# Zienswijze Actiegroep Herinrichting Hoofdweg Eelde – Basis ontwerp

Datum: 30-01-20

Definitief: versie 0

Fig.2 - Ideale indeling gebiedsontsluitingsweg bebouwde kom

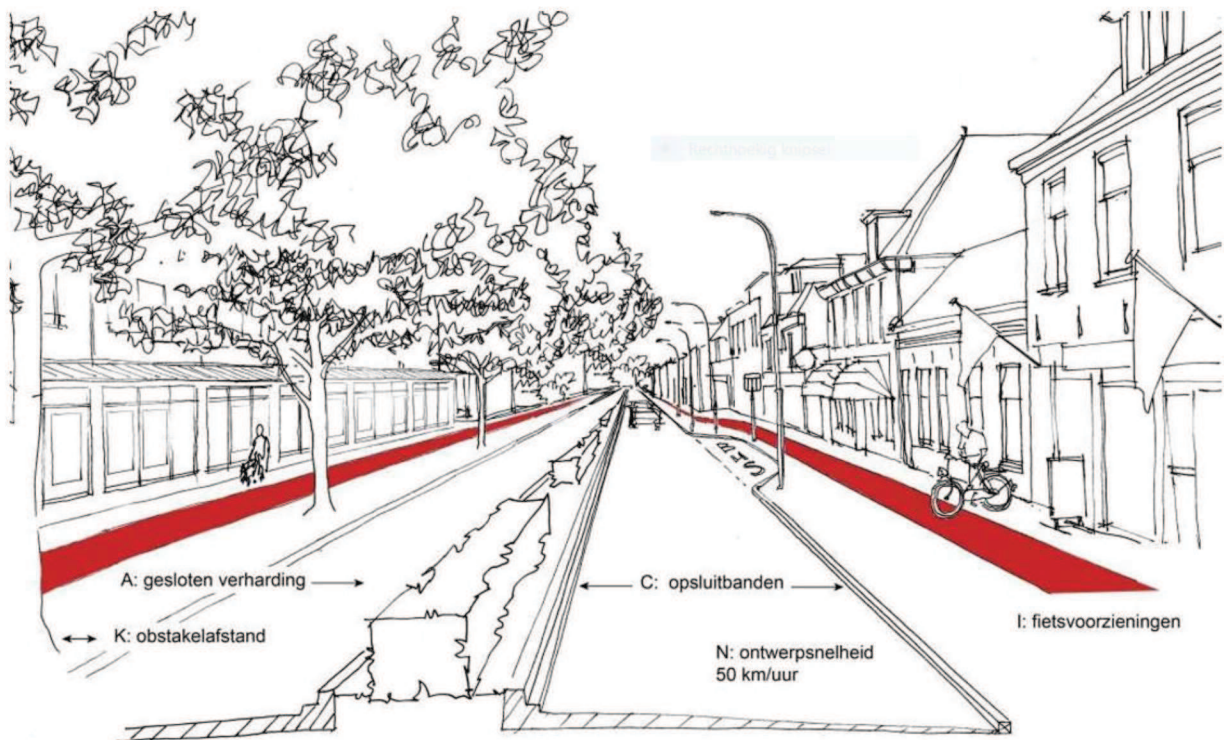
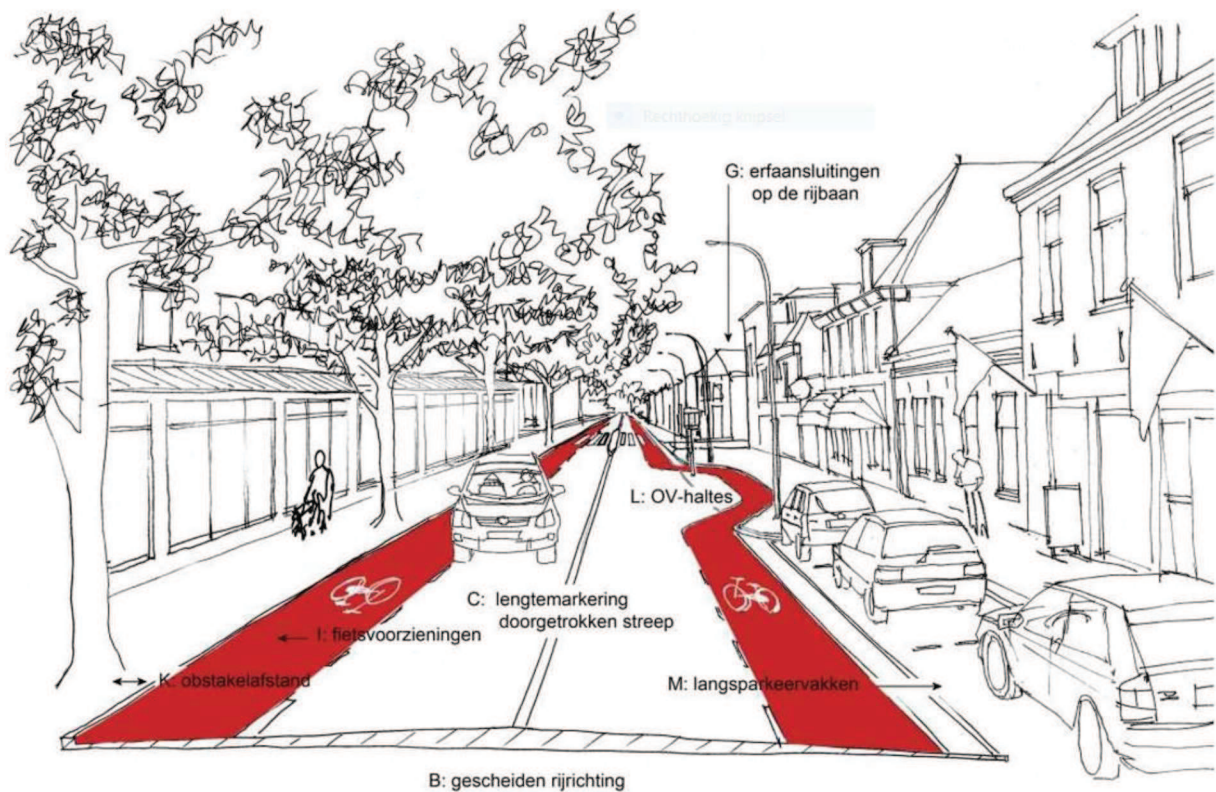
Punten welke worden opgemerkt als afwijkend op de Inrichtingseisen met betrekking tot. de Hoofdweg:

- Breedte rijweg minder
- Breedte fietspad minder
- Parkeren op de rijbaan
- Afwezigheid markering (denk erom dat bij thermoplast belijning dit geluidsoverlast met zich meebrengt)
- Veel zogenaamde erfaansluitwegen (moeten formeel aangesloten worden via een parallelweg)
- Bus stopt op de rijbaan (op zich gunstig als “snelheidsbegrenzer”)
- Bij parkeren hinderen fietsers
- Fietsvoorziening verhoogd, zelfde hoogte als het voetpad/geen andere kleur asfalt fietsvoorziening
- Openbare verlichting mag geen obstakel opleveren voor fietsers
- Aanwezigheid zebrapaden alleen op basis verkeerbesluit en op 50 km wegen bij voorkeur geïntegreerd op een plateau of via een middengeleider. (NB: thermoplast belijning kan extra geluidsoverlast veroorzaken)

In het wegontwerp zijn er zoveel afwijkingen van de Minimum Eisen die gesteld worden aan een gebiedsontsluitingsweg volgens de CROW richtlijnen (Duurzaam Veilig), dat daarom geconcludeerd moet worden dat op deze manier er geen sprake kan zijn van een gebiedsontsluitingsweg. De hoofdoorzaak is onvoldoende beschikbare breedte (ca. 12,35 m.) In dat geval zal de gemeente formeel een streep door “Duurzaam Veilig” moeten halen.

Voor illustratie van de weginrichting van een gebiedsontsluitingsweg zie de figuren 2 en 3 beneden (ref. CROW Richtlijn). Nb.: De beschikbare totale breedte is voor de Hoofdweg slechts ca. 12,35 m. en soms wat minder.

De weg is wel in te richten als "Erftoegangsweg". Deze categorie geeft meer vrijheidsgraden wat betreft wegontwerp (snelheid, parkeren, fietspad enz.) dan de CROW Richtlijnen met Duurzaam Veilig.

Fig.1 - Ideale indeling gebiedsontsluitingsweg bebouwde kom

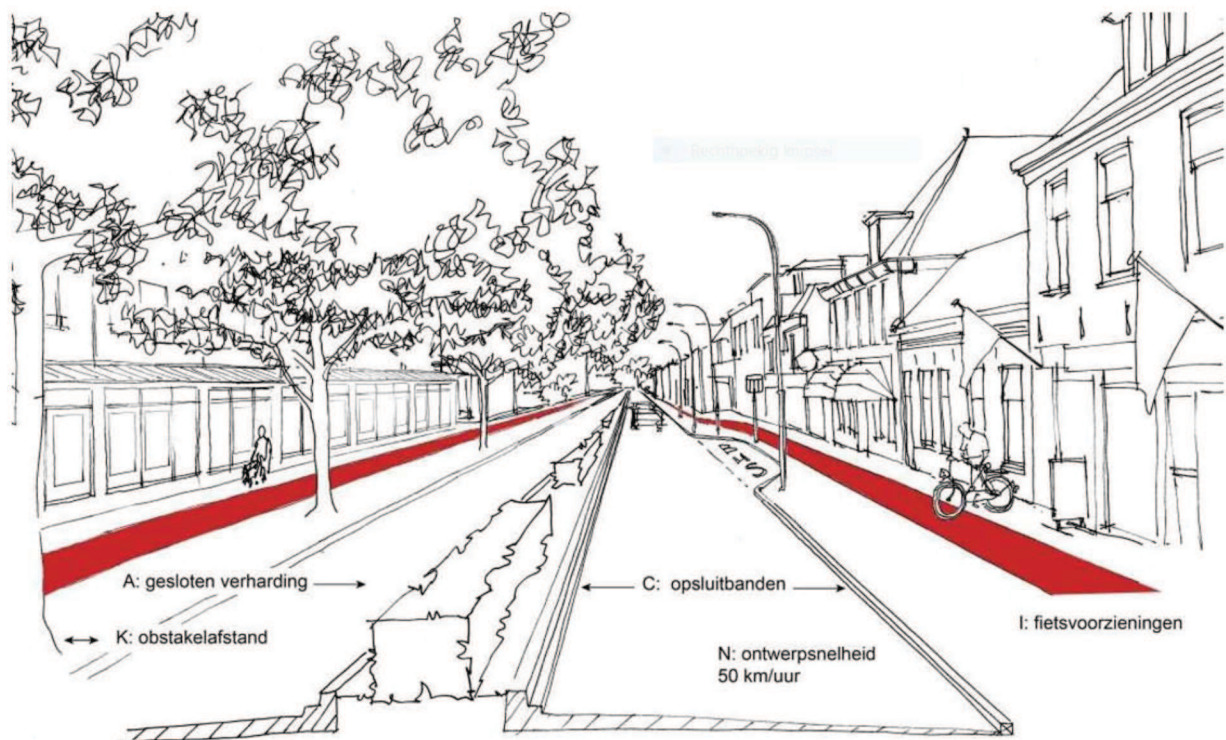
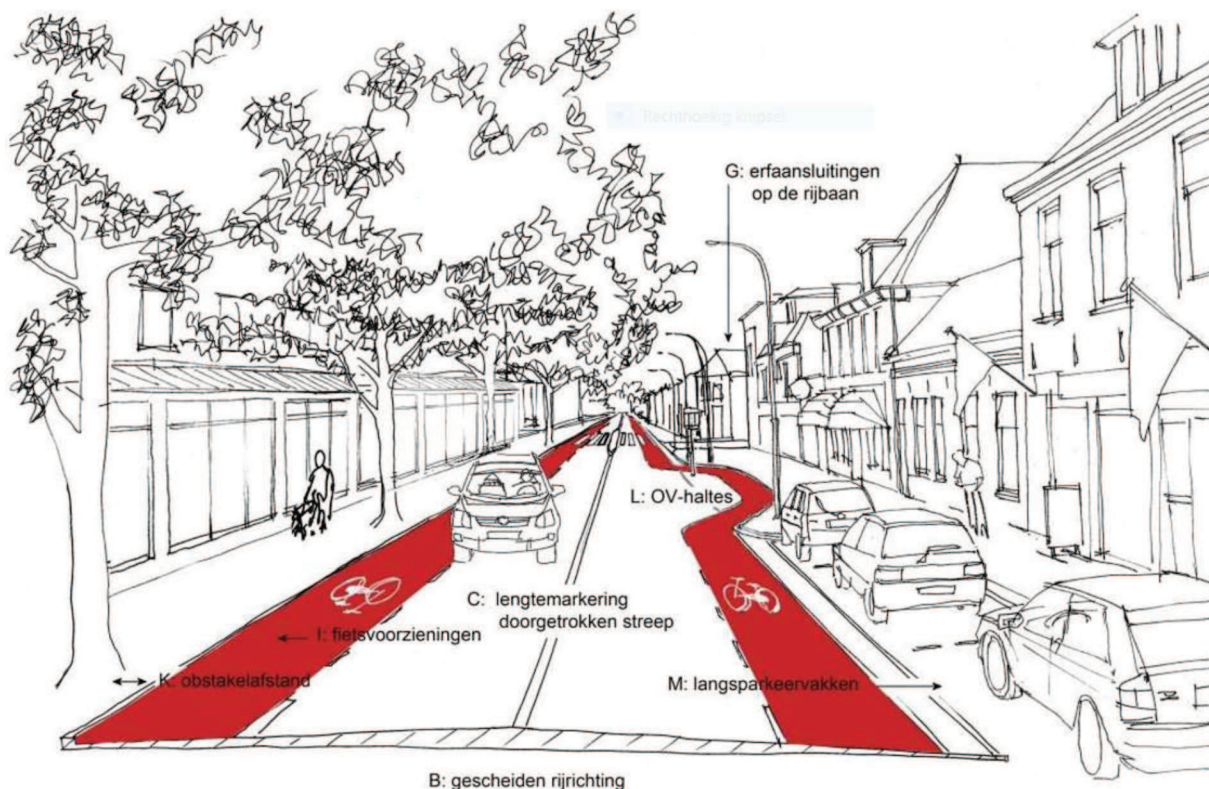
Punten welke worden opgemerkt als afwijkend op de Inrichtingseisen met betrekking tot. de Hoofdweg:

- Breedte rijweg minder
- Breedte fietspad minder
- Parkeren op de rijbaan
- Afwezigheid markering (denk erom dat bij thermoplast belijning dit geluidsoverlast met zich meebrengt)
- Veel zogenaamde erfaansluitwegen (moeten formeel aangesloten worden via een parallelweg)

- Bus stopt op de rijbaan (op zich gunstig als “snelheidsbegrenzer”)
- Bij parkeren hinderen fietsers
- Fietsvoorziening verhoogd/geen andere kleur asfalt fietsvoorziening
- Openbare verlichting mag geen obstakel opleveren voor fietsers
- Aanwezigheid zebrapaden alleen op basis verkeersluit en op 50 km wegen bij voorkeur geïntegreerd op een plateau of via een middengeleider. (NB: thermoplast belijning kan extra geluidsoverlast veroorzaken)

Voor illustratie van de weginrichting van een gebiedsontsluitingsweg zie figuren beneden (ref. CROW Richtlijn). Nb.: De beschikbare totale breedte is voor de Hoofdweg slechts ca. 12,50 m. en soms wat minder.
